Breheimen
nasjonalparkstyre

Møteinnkalling

Breheimen NP - dispensasjon - 2025-2026 - riving og flytting av eldre naust - oppføring av nytt naust ved Surtbyttvatnet - motorferdsel - Leif Egil Rustad

Det gamle naustet.

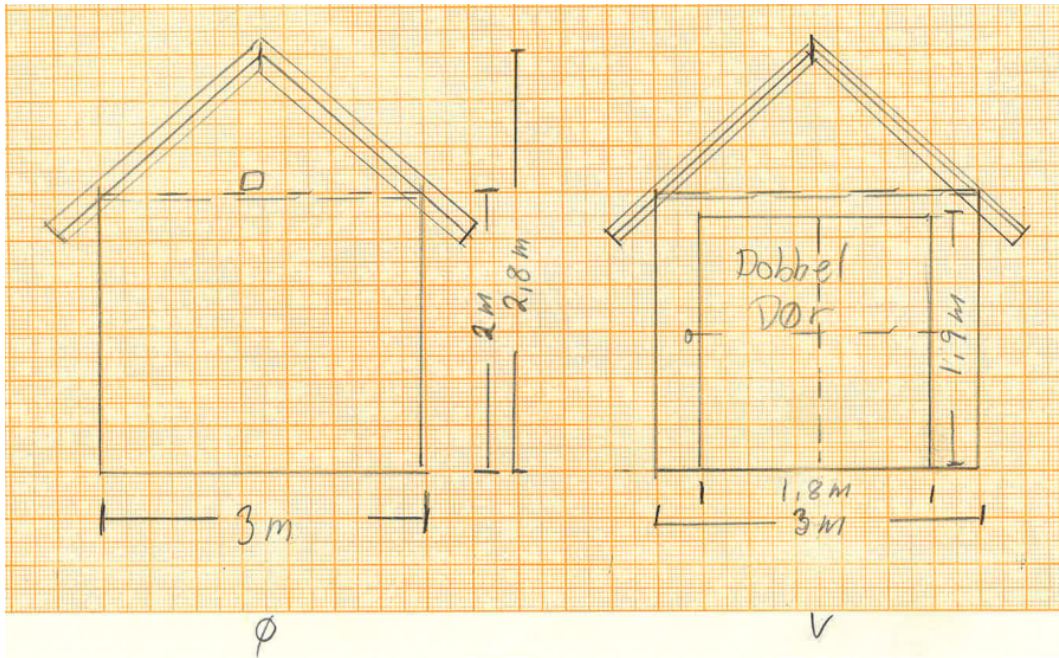
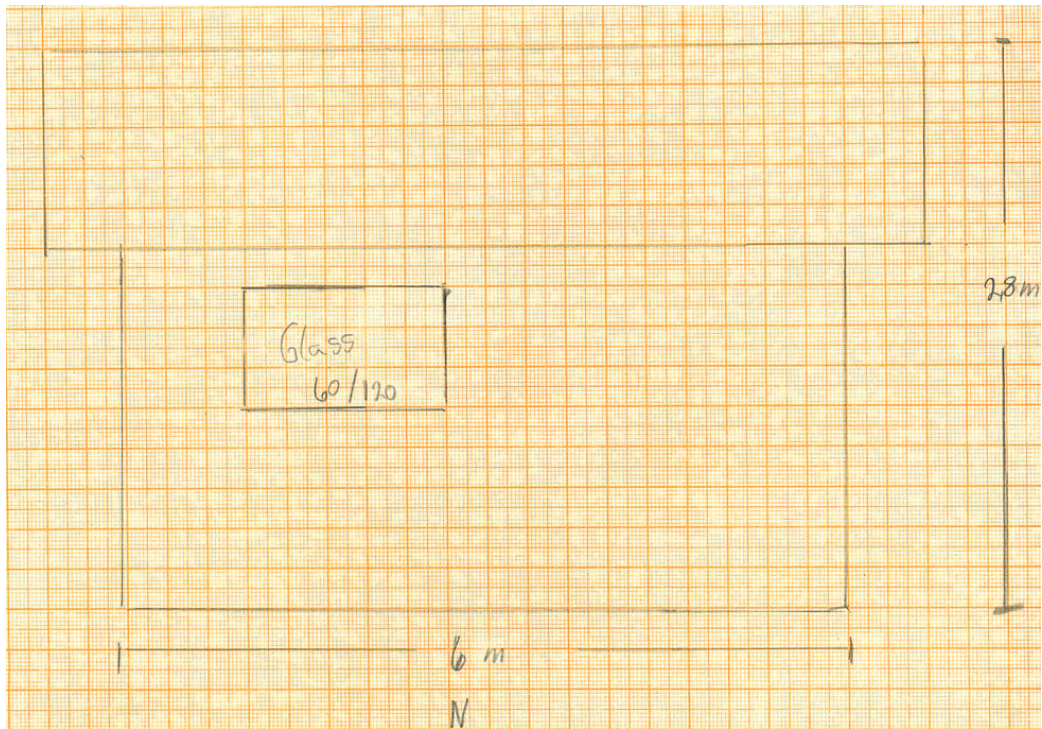
Jeg kjøpte naust med tilhørende båt i Syrtbyttalen høsten i 2020. Naustet var oppført i 1986 og ligger plassert i vær- og flomutsatt terreng i østenden av Syrtbyttvatnet. Under flommen i 2018 ble naustet skadd og er derfor i dårlig forfatning. Lokasjonen nærme vannkanten og

Eit eventuelt nytt naust skal i utgangspunktet vere lik det gamle med omsyn til areal og storleik. I søknad datert 3. juni 2024 skriv søkjar at utvendig mål på det gamle naustet er 6 x 2 meter. Ved kontrollmåling av bygget viser det seg at utvendige mål på naustet er 5,1 x 2,1 meter. Bygninga er altså **90 cm kortare** og **10 cm breiare** enn det som er oppgjeve i søknaden. Høgda på det gamle naustet er 2,8 meter frå bakkenivå til møne, der sjølve bygninga er 2,6 meter høg. Høgde på nytt naust er oppgjeve til å bli 2,8 meter.

Teikningar vedlagt søknaden.

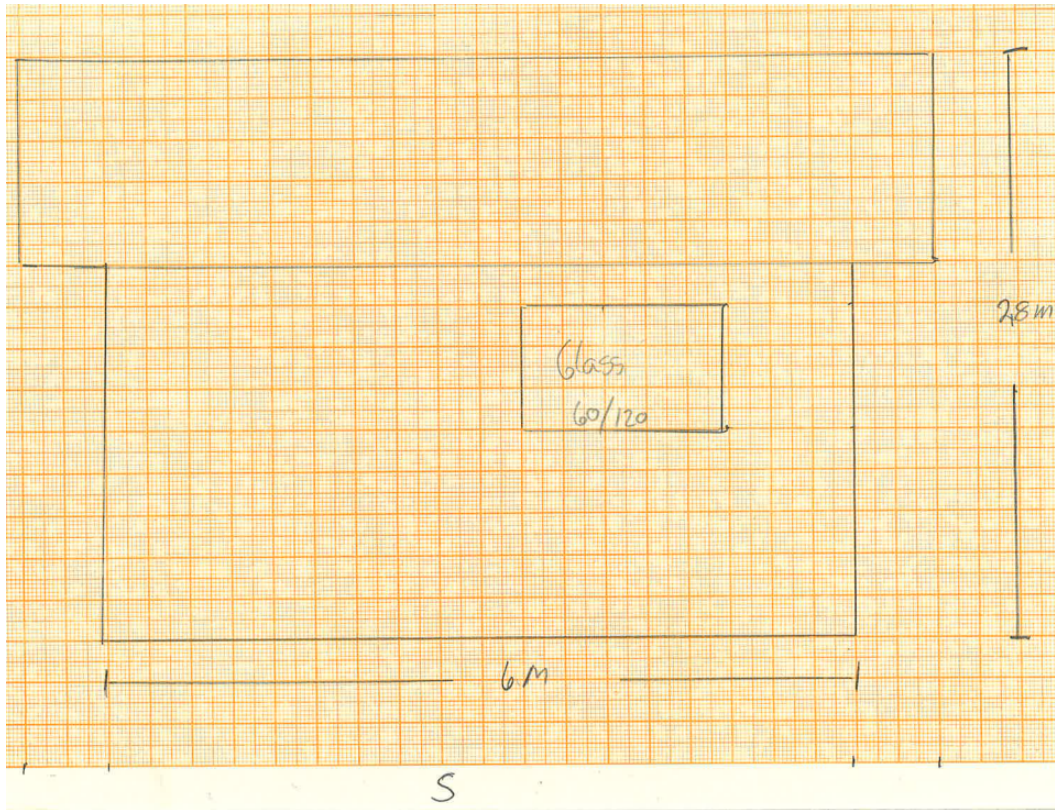
På teikningane av det nye naustet er det plassert eit vindaug på kvar langsida av naustet, og størrelsen på desse er 60 cm x 120 cm. På det gamle naustet er det også enkle vindaug på kvar side av bygninga, men desse er 43 cm x 55 cm og 34 cm og 50 cm store.

Som tidlegare nemnt skriv søkjar at lengda på eksisterande naustet er 6 meter, og lengda på nytt naust skal framleis vere 6 meter i følgje søknaden. Nasjonalparkforvaltar legg derfor til grunn at den reelle lengda på naustet, som er kontrollmålt til 5,1 meter, er tilstrekkeleg for det nye naustet også. Nasjonalparkforvaltar meiner at eit nytt naust kan ha ei breidde på inntil 3

Når det gjeld vindauga på det nye naustet er nasjonalparkforvaltar av den oppfatning at størrelsen på 60 cm x 120 cm er for stort. Bygninga skal ha eit preg av å vera eit naust og ikkje ei hytte. Med stor dør i den eine enden av bygninga blir det også bra med ljøs inne i naustet når desse er opne. Alternativt kan det eventuelt godkjennast eit vindauge på kvar side av bygninga på maksimalt 45 cm x 55 cm slik som det gamle naustet har i dag.

- Nasjonalparkforvaltaren skal synfare området saman med tiltakshavar for endeleg plassering av bygget før bygging kan starte.
- Mønehøgda frå bakke til toppen av mønet skal ikkje overstige 2,80 meter. Utvendig lengde på bygningen skal ikkje overstige 5,1 meter og utvendig breidde skal ikkje overstige 3,0 meter.

- Vindauge kan ha ein maksimal størrelse på 45 cm x 55 cm og sprosser.
- Bruk ufalsa bord, gjerne i varierende breidde, men ikkje villmarkspanel.
- Det skal brukast kledning og tak i materialar med fargar som går mest mogleg i eitt med terrenget, eks. materialar/farger som gjev ein mørk og matt fargeverknad.

Ny tomt og det gamle naustet til høgre.

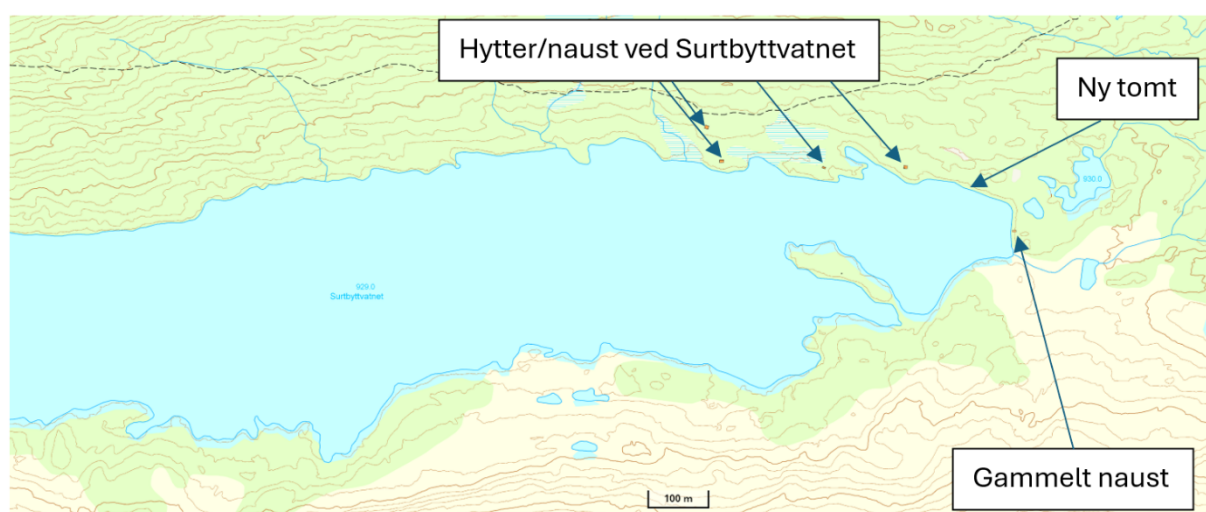
Leif Egil Rustad har eit naust som ligg aust for Surtbyttvatnet i Breheimen nasjonalpark. Rustad ønskjer å rive eksisterande naust og byggje nytt naust på ein anna plass som er mindre utsett for flaumvatn eller isgang. Eksisterande naust er i dårleg forfatning etter diverse påverking og ein kan bl.a. sjå ein tydeleg «knekk» på taket. Ny plassering er synleggjort i kart og bilete nedanfor.

I Breheimen nasjonalpark er det i utgangspunktet ikkje anledning til å utvide bygningar eller gje nye bygningar andre bruksfunksjonar enn det opphavelige. I følgje forvaltningsplanen kan det gjevast løyve til oppattføring av bygningar som bl.a. er øydelagde etter naturskade. I særskilte høve, og i samråd med søkjar, kan endra plassering og/eller utforming av bygningen vurderast dersom omsynet til verneverdiane tilseier det. Hovudregelen er likevel at bygningen skal stå på den opphavelige staden og at forvaltningsmyndigheita kan stille vilkår om utforming, plassering, funksjon osv. I dette tilfellet er det sannsynleggjort at den gamle tomte kan være ugunstig med tanke på flaumvatn, isgang og vind, og press frå jordbakken innanfor naustet.

Med bakgrunn i kunnskapsgrunnlaget meiner nasjonalparkforvaltar at det ikkje er nødvendig å ta i bruk føre-var-prinsippet (§ 9) i saken. I forhold til økosystem-tilnærming og samla belastning, vurderer nasjonalparkforvaltar at det er forsvarleg å tillate oppføring av nytt naust på ny tomt i dette tilfellet. I forvaltningsplanen står det at hovudregelen er at bygningane skal stå på den opphavelige plassen, men med bakgrunn i at denne bygninga blir utsett for ein del påverknad, kan det vera fornuftig å vurdere ny plassering av naustet. Ved å flytte naustet til den nye tomte oppnår ein også å få samla bygningane rundt Surtbyttvatnet enda meir. Nasjonalparkforvaltar meiner også at det er mogleg å tilbakeføre den gamle tomte slik den var før naustet vart bygd.

- Alt materiell som blir til overs, og utstyr/avfall frå det gamle naustet, skal frakast ut av verneområdet etter ferdigstilling av nytt naust.
- Området der det gamle naustet står skal pyntast til og tilbakeførast etter at naustet er fjerna. Dette skal gjerast i samråd med forvaltingsmyndigheita. Ta kontakt med nasjonalparkforvaltar før arbeidet startar.
